Asunto: Remisión Informe Final Denuncia Ciudadana DC-32-2023 SADE 2023001050 del 24/04/2023 y SIA ATC 262023000281.

**Obra:** MEJORAMIENTO MEDIANTE PUENTE Y OBRAS COMPLEMENTARIAS DE LAS VÍAS CARRERA 1 Y 5 SUR, MUNICIPIO DE BUGA, DEPARTAMENTO DEL VALLE DEL CAUCA.

**Asunto:** OBSERVACIONES Y CONSIDERACIONES DE LA VEEDURÍA CIUDADANA AL PUENTE DE LA PRIMERA Ó EL PALO, PRESENTADAS A LA SECRETARÍA DE INFRAESTRUCTURA DE LA GOBERNACIÓN DEL VALLE DEL CAUCA, MUNICIPIO DE GUADALAJARA DE BUGA, A LA COMUNIDAD EN GENERAL.

**ASUNTO:** Solicitud **DENUNCIA CIUDADANA DC-32-2023 del 18-08-2023** en relación al Radicado Interno Oficio SADE 2023001050 del 24/04/2023 y SIA ATC 26202000281 – **Puente de Buga Carrera 1**

Ilustración 3: Diseño Urbanístico Puente Buga

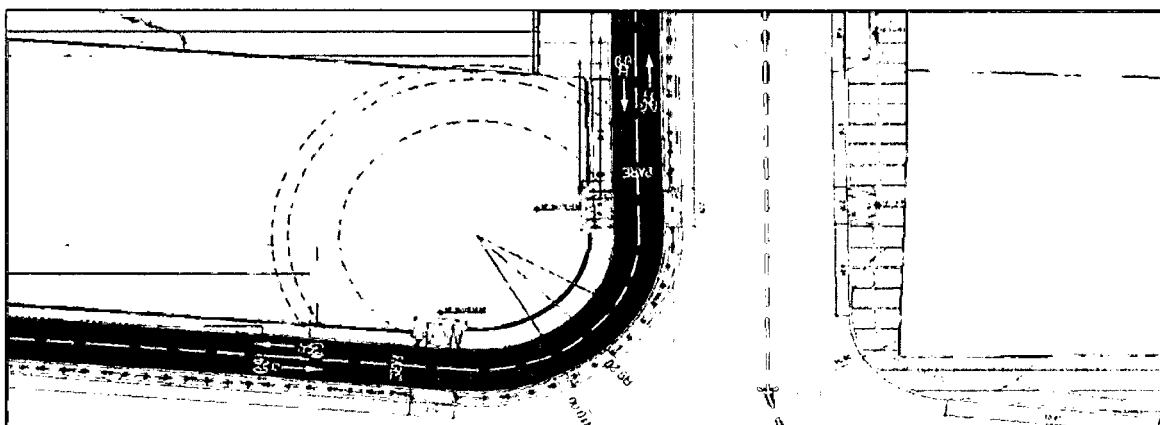
- **Determinar si la construcción del puente afectará de manera sustancial la accesibilidad y la "arquitectura" de la plazoleta del parque biosaludable El Vergel, que estará antecedido por una futura vía, ciclovía y andenes con su correspondiente aumento de tráfico vehicular (incluye motos).**

**S.I. - Respuesta:** De acuerdo al diseño geométrico propuesto, la zona de la plazoleta del parque Biosaludable El Vergel no tendrá afectación en cuanto a accesibilidad, ya que en dicho costado del proyecto (Costado Izquierdo) los empalmes con las zonas existentes se han diseñado a nivel de la rasante actual de la plazoleta. Por otra parte, la arquitectura propuesta contempla elementos tales como rampas de acceso peatonal, cicloruta, barandas de seguridad, demarcación horizontal, señalización vertical, superficies con manejo podotáctil y demás equipamientos que garantizan la movilidad segura y el enlace con la infraestructura existente.

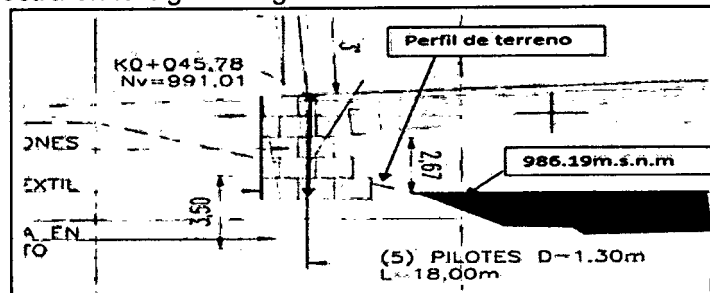
- La cota de inicio de la estructura del puente según los diseños de la losa en el parque el vergel es de 991 m.s.n.m. Considerando el espesor de la losa y al alto de las vigas (losa  $e=0.21\text{cm}$  + vigas pres/orzadas de 1,90 mts) sumando nos da una altura total de la estructura de 2.11 m, quedando el nivel inferior de la estructura a 988.89 m.s.n.m. El componente Resumen Ejecutivo en su página 24 de la memoria plantea un gálibo en el nivel 988.69.

**S.I. - Respuesta:** Como se observa en los detalles la condición se cumple al inicio del puente la altura es 2.67m en la pila central es 4.63m y al final del puente es de 6.19 m mirando de izquierda a derecha la sección transversal, como se observa ninguno de estos valores es igual o menor que 2.50 metros como lo menciona el documento de la veeduría, la veeduría tiene clara la norma de la altura libre pero lo que no tiene claro es la sección transversal del rio y de cómo se cimienta la superestructura del puente.

La veeduría habla de la cota 991.01 pero no tiene en cuenta que el nivel del agua no se puede medir con esta cota ya que esta corresponde a la abscisa  $K0+045.78$  en ese punto ya no se puede medir la cota del agua, porque en ese punto de la sección hidráulica ya no cuenta con perímetro mojado como se muestra en la siguiente gráfica.
